Ad. Regulerings sak 201412329, Peter Møllers vei 8-14

Viser til underlag utsendt til begrenset høring, med svarfrist 4. mai 2018. Slik vi forstår det utsendte (som en ikke-profesjonell part), gir vi her tilbakemeldinger på punkter som er diskutert i dokumentet *Oppsummering av endringer etter offentlig ettersyn*, punkter som vi vil kommentere fra *Referat fra bemerkningsmøte 10.11.17*, samt punkter som ikke er rettet opp som lovet etter offentlig ettersyn (skulle være unødvendig å kommentere igjen).

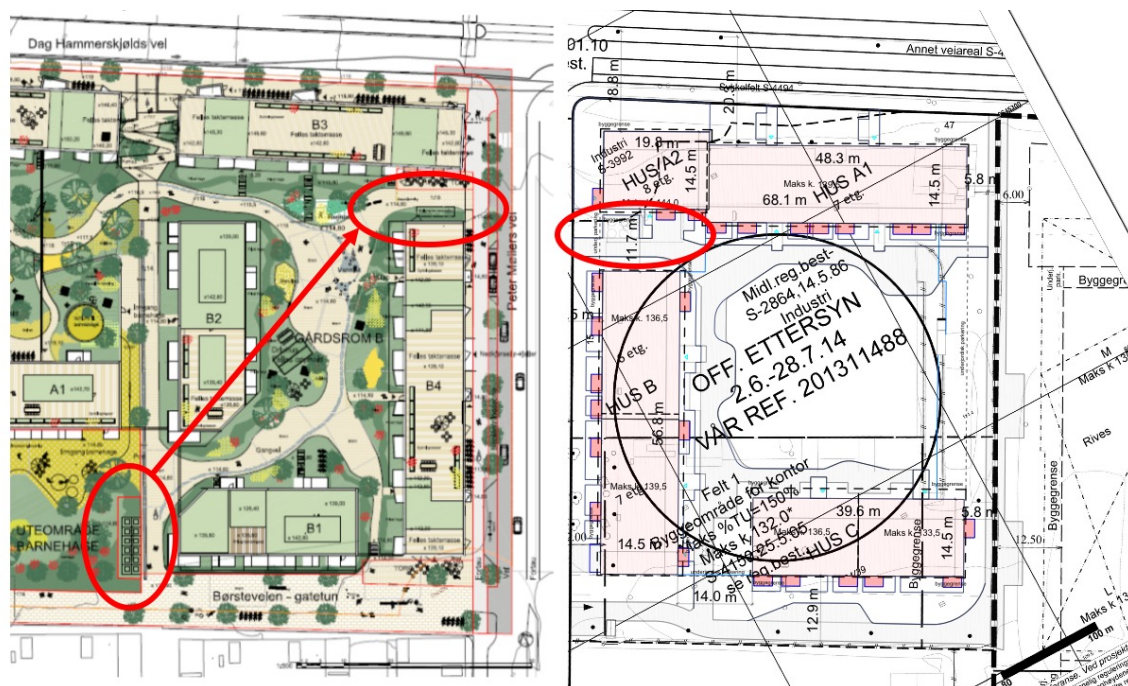
Vi registrerer at renovasjonspunkt er flyttet marginalt, og rotert 90° – dog er vi fortsatt av den oppfatning at valg av plassering er ytterst lite velplassert, og at det finnes andre gode løsninger.

I *Forskrift om renovasjon av husholdningsavfall, Oslo kommune* av 15.02.12 (<https://lovdata.no/dokument/OV/forskrift/2012-02-15-165>), står det i § 2-2. Henteordning: «... Innsamlingen skal gjennomføres slik at belastningen for omgivelsene hva angår støy, lukt, støv, miljøutslipp og trafikale forhold blir så liten som mulig. ...». Vi er av den

oppfatning at den nåværende planlagte plassering av renovasjonspunkt ikke oppfyller vilkårene på flere punkter – mht. til nabo av prosjektet, Sameiet Lørenplataet;

- Støy:
 - Plasseringen vil definitivt ha meget positiv effekt for påvirkning av støy for de beboere som flytter inn i gjeldende prosjekt, ettersom renovasjonspunktet er foreslått på et punkt som, for de aller fleste, er lengst mulig bort fra boligene i prosjektet.

- Til gjengjeld, vil nabo Sameiet Lørenplataet få en tilsvarende meget negativ effekt, ettersom (som beskrevet i tidligere tilsvar) sameiet har 90 seksjoner med 216 soverom direkte mot Børsteveien – hvorav 84 seksjoner har denne retningen som eneste soverom.

- Renovasjonsbiler starter tidlig på morgenen, og det er også planlagt dypsamlere for glass og metall – noe som genererer ekstrem støy ved tømning. Vi mener dypsamlere for glass og metall uansett må fjernes fra planene – det finnes blant annet en miljøstasjon i Vekslerveien ca. 100 m unna.

- Støv og miljøutslipp:
 - Ved tømning vil soveromsvinduer hos Sameiet Lørenplataet være innenfor ca. 12 m fra tømme plass, men de utfordringer dette medfører.

- Trafikale forhold:
 - Sameiet Lørenplataet mener det er et paradoks at i *Utomhusplan korrigert 23032018* er det satt inn ordet «LEK» på flere steder i gatetunet; Dersom denne plasseringen opprettholdes vil beholderne grense mot den planlagte barnehagen og dens uteområde. Dette vil medføre at tungtransport må inn på gatetunet, rygge inn langs barnehagen, heise opp avfallsbeholderne, for deretter å kjøre ut i gatetunet igjen. Hentetidspunkt vil trolig være i tiden hvor barn er ute og leker og det vil kunne skape unødig farlige situasjoner på et sted der veldig mange barn vil ferdes, ettersom det er lagt opp til lek både innenfor og utenfor den planlagte barnehagen og Lille Løren park.

Vi registrerer at det er identifisert annen mulig plassering av renovasjonspunkt for prosjektet – ref. *Utomhusplan korrigert 23032018*, der det også er satt inn «Mulighet for renovasjon» ved torg mot Peter Møllers vei – nordlig del. Dette oppfatter vi som en meget god løsning for alle parter. Alternativ plassering kan også være ved torg i sydlig ende.

Vi er av den klare oppfatning at dersom ikke noen av disse alternative plasseringene er aktuelle, må bygningsmassen tilpasses tilsvarende slik at en av de alternative plassene kan benyttes. Plasseringen i Børsteveien gårdstun strider mot all fornuft, etter vår mening – ref. ovenstående argumenter, og plassering av et slikt punkt må gjøres tilgjengelig direkte fra offentlig hovedvei.
